改善箇所説明図

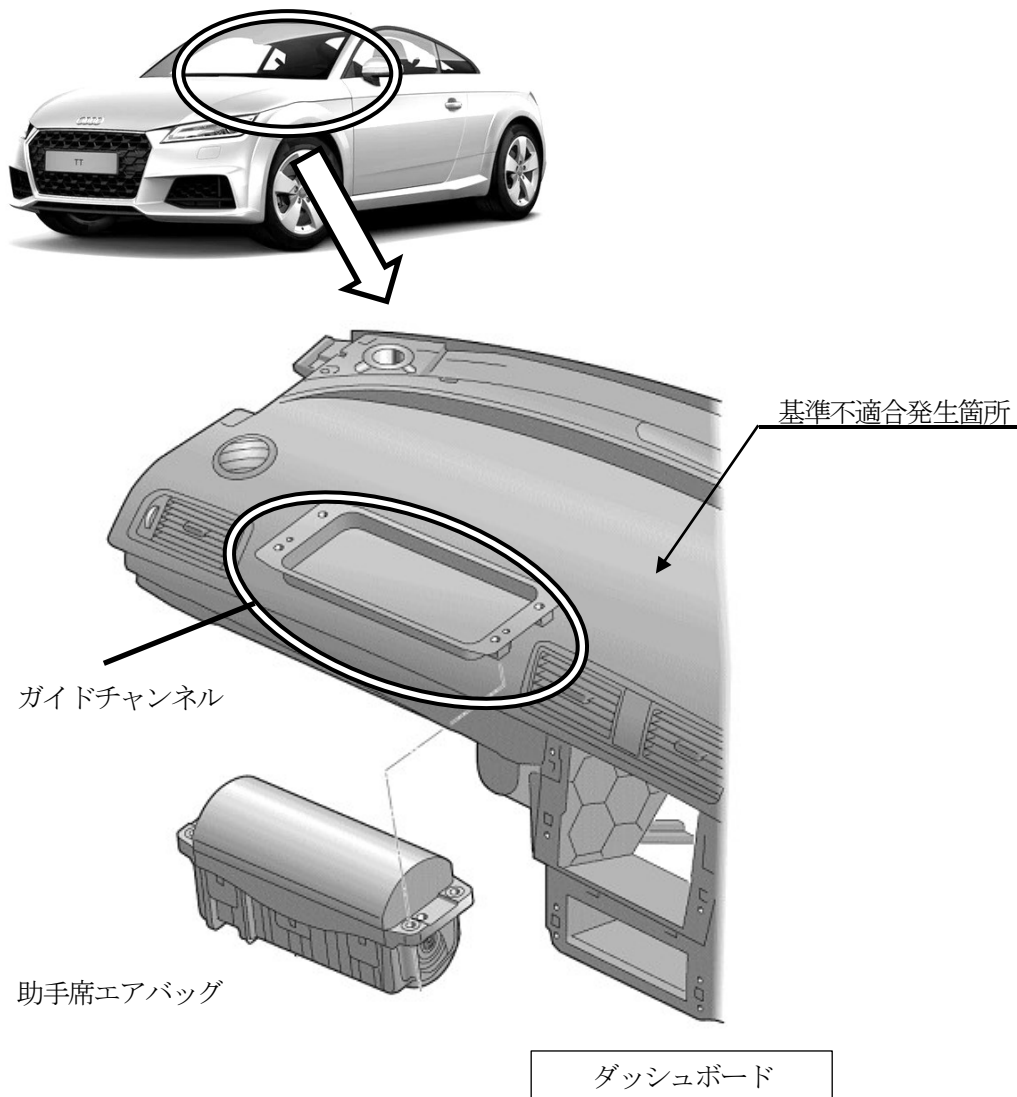
ダッシュボードにおいて、製造装置の保守管理が不適切だったため、助手席エアバッグガイドチャンネルがダッシュボードの仕様通りに溶接されていないものがある。そのため、事故によりエアバッグが展開する際、エアバッグが損傷し乗員保護性能が損なわれ、負傷する危険性が高くなる。

全車両、ダッシュパネルのシリアル番号を確認し、該当する場合はダッシュボードを良品と交換する。

識別：「70J2」と記入したキャンペーンステッカーを車両に貼付する。
